## 附錄卅二

### 確認審查意見及答覆說明

**「中部科學工業園區第三期發展區(后里基地—七星農場部分)開發計畫環境影響說明書(修訂本)」確認審查意見及答覆說明**

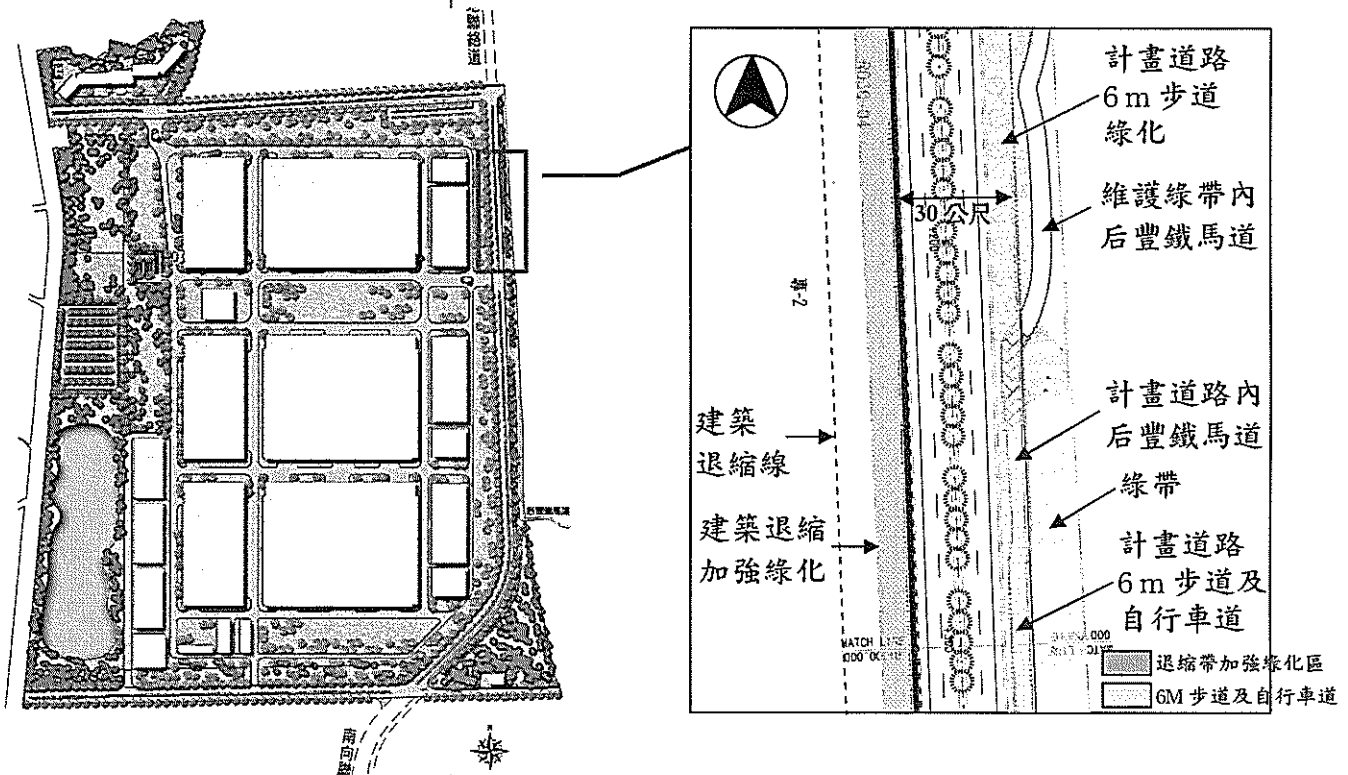
審查意見	答覆說明
<p>依據，才能完整顯示本案整體環評內容。本次修定本主內容未見歷次審查之修正或開發單位承諾事項或新增內容，不利於後期之監督。</p>	
<p>(二)修正內容 1/4 冊 1.環境敏感區位及特定目的區位限制調查表(敏-1-3) (1)請再確認內政部營建署『台灣中部區域限制發展地區及土地使用分區檢討』地理資訊資料之地質災害區、水資源區及水源水質水量保護區與本開發案(開發區及一切相關之開發周邊設施)之交疊位置 (2)請再確認開發基地及含括開發周邊設施影響區與仁里水源保護區、外埔鄉大甲第一水源保護區等之交疊區。 (3)以及為了本開發案而已預期必要開發的自來水場設施，鯉魚潭淨水廠及后里淨水廠。</p>	<ul style="list-style-type: none"> <li>• 本計畫已針對敏感區位及特定目的區函文各主管機關查詢，有關各區位函詢查核結果請參見『<u>說明書(修訂本)</u>』<u>敏-1~敏-6</u>及「<u>附錄一</u>」。</li> </ul>
<p>2.引進產業類(-5-2-)使用之原料與 2/4 冊(附-25-4)說明使用之原料配合，請修正。</p>	<ul style="list-style-type: none"> <li>• 『說明書(修訂本)』5-2 頁所載係為光電產業之產品，而非使用原物料。</li> </ul>
<p>3.圖 5.2-1(-5-5-)綠帶佈置應符合環評審議規範之規定，請說明並修正。</p>	<ul style="list-style-type: none"> <li>• 本計畫已依規範之規定，於開發基地周邊配置隔離綠帶或隔離設施至少二十公尺以上，而基地西側之農業區除有三豐路(台 13 省道)隔離外，本基地並劃設 120~200 公尺之公共設施帶(綠地、公園、停車場、滯洪池等)加以緩衝，均符合規定。</li> </ul>
<p>4.圖 5.2-1(-5-5-)聯絡道與后豐</p>	<ul style="list-style-type: none"> <li>• 基地東側 30 公尺計畫道路與后豐鐵馬道並無交錯，其</li> </ul>

鐵馬道交錯，請說明並修正。

為保留后豐鐵馬道設施與遊憩功能並與計畫區之綠地、自行車及步道系統、配合地形之結合，藉此強化后豐鐵馬道與綠地空間之景觀，本案於內政部區域計畫委員會大會決議要求將后豐鐵馬道調整劃設為交通用地，因此結合計畫區南北向 30 公尺計畫道路配置斷面之構想，計畫道路兩側配置採西側 2 公尺人行道、東側 6 公尺自行車道及步道系統與后豐鐵馬道佈設配合，以期增加綠化休憩空間，詳細平面如下圖所示。

附圖 32-1 七星農場園區附近地區淹水範圍分布示意

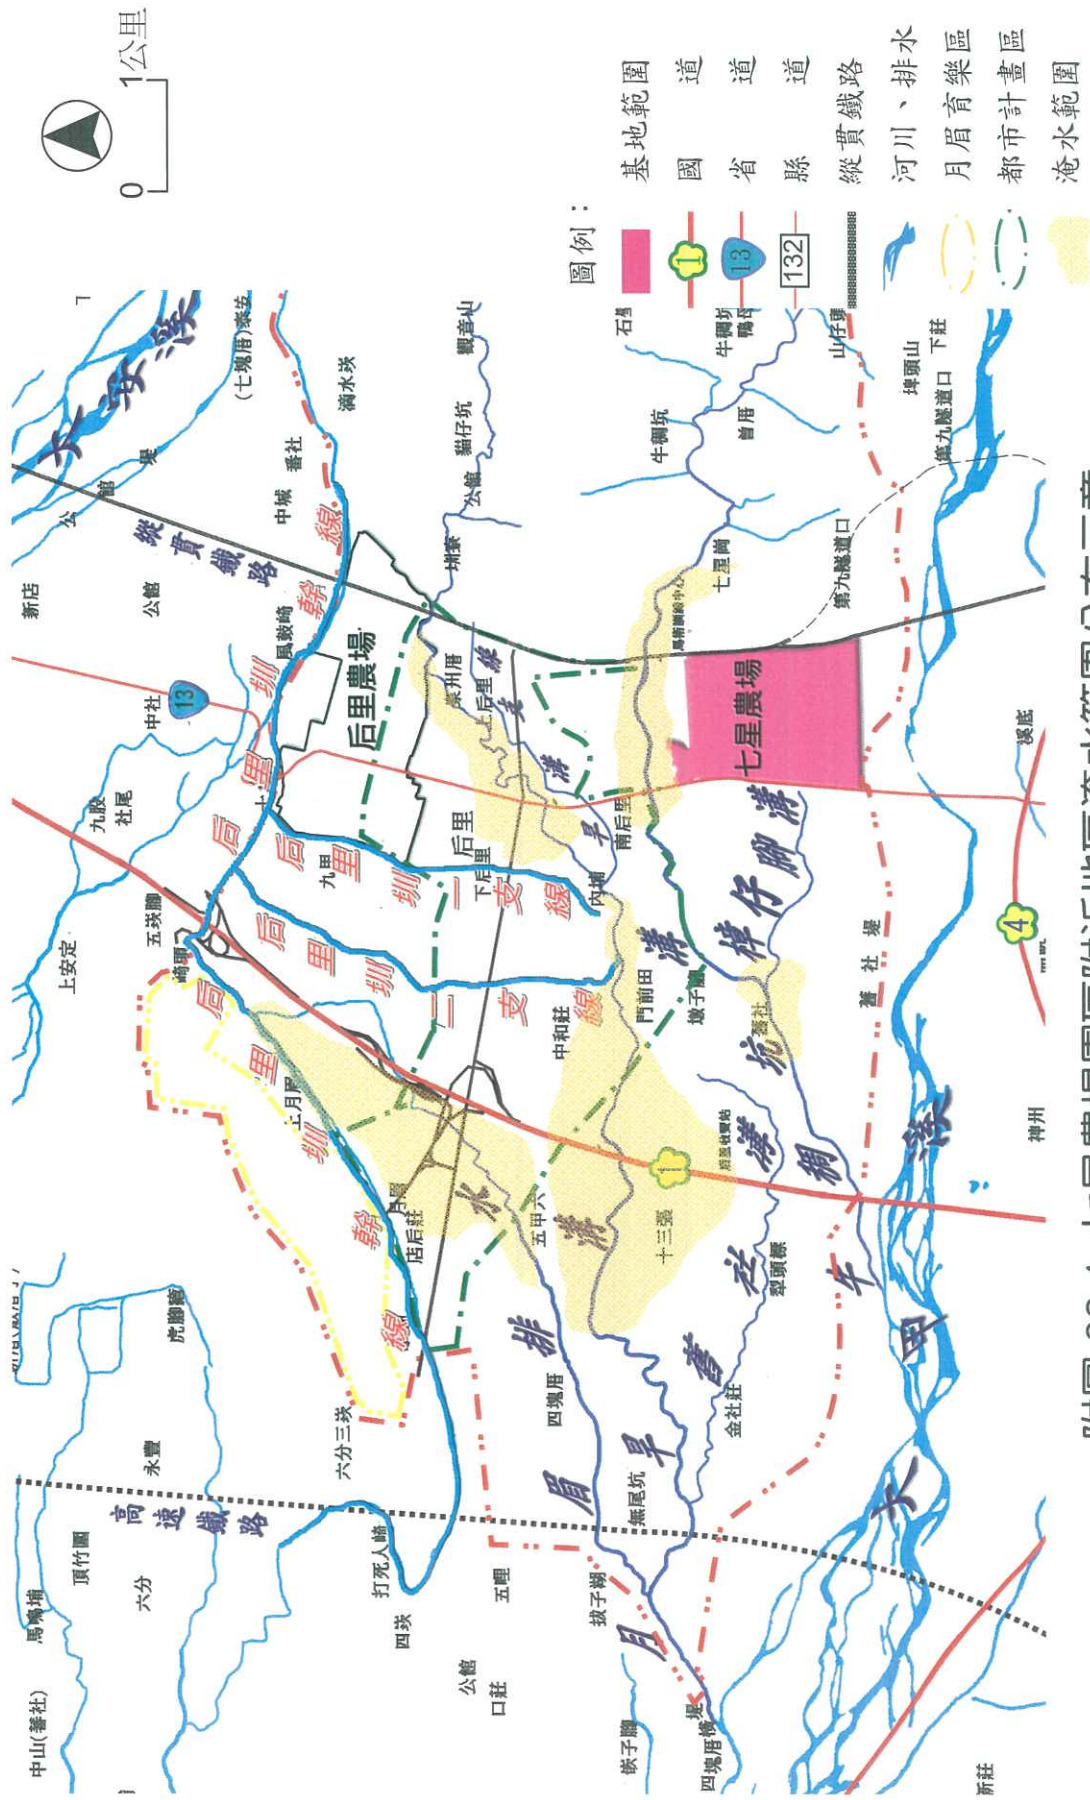
7.-6-21-頁 不宜說明本區非屬洪泛區範圍而忽略開發案

七星農場園區所在之后里地區淹水範圍分布如附圖 32-1 所示，由圖可見七星農場園區確實非屬洪泛區範

審查意見	答覆說明
<p>影響樟仔腳溝只能承受10年洪峰流量之事實，請修正。</p>	<p>圍。</p> <ul style="list-style-type: none"> <li>七星農場園區屬牛稠坑溝排水系統集水範圍，牛稠坑溝排水系統包括牛稠坑溝排水幹線及樟子腳溝排水。樟子腳溝排水於「台13」省道后興橋以下渠段現況多已施設護岸工，可通過再現期10年一次以上之洪峰流量。基地排水規劃經滯洪沉砂池調節後於后興橋處排入樟子腳溝排水，滯洪沉砂池出口設計流量配合經濟部水利署完成之「台中縣后里地區排水改善規劃報告」中之設計標準，採基地開發前樟子腳溝排水再現期10年一次之洪峰流量設計，不致增加基地下游樟子腳溝排水之排水負荷。<u>(參見「說明書(修訂本)」p.7-33)</u></li> </ul>
<p>8.6-59 頁-游憩 忽略鄰近開發基地的毘盧禪寺，請修正。</p>	<ul style="list-style-type: none"> <li>遵照辦理，毘盧禪寺位於后里馬場東南側之太平山山麓，建於民國十七年，為中台灣頗負盛名之佛教聖地，其寺內建築風格獨特，環境清幽，為郊遊、觀景之好去處，前述說明已於「<u>說明書(修訂本)」p.6-62 及 p.6-63 補充</u>。</li> </ul>
<p>9.-6-73-頁 開發單位承諾不徵收民地但各聯絡道確必需徵收民地，請說明。</p>	<p>『說明書(修訂本)』p.6-73 所載係依據受訪者所述記錄之，經回饋規設單位後，因攸關本案後續作業，故本案工作團隊依據問卷所附受訪者資料(為廣福村張鄰長)再度向受訪者洽詢有關切結書事宜(如時間、地點、書面資料等)後，澄清應為民國93年底鄉長會同地方人士(有民意代表、村長、鄰長及一般居民)至中科籌備處，表達希望承諾后里園區用地儘量不徵收民地，而後籌備處亦朝此一原則進行后里農場基地及七星農場基地之規設工作，目前二基地之土地權屬多為台糖公司所有或國(公)有，並無徵收民地之情事。<u>(針對徵收民地之澄清已納入「說明書(修訂本)」P.6-73 補充)</u></p> <ul style="list-style-type: none"> <li>然后里農場及七星農場分別座落於后里市區南北兩側，現況僅有「台13」省道提供南北向運輸服務，未來后里農場與七星農場開發完成後，將衍生兩基地間聯絡及進出台中都會區之通勤車流，預期將造成后里市區之穿越性交通問題，增加地區道路負荷，因此規劃於鐵路東側新闢兩處農場基地間之聯絡道路，除可紓解「台</li> </ul>
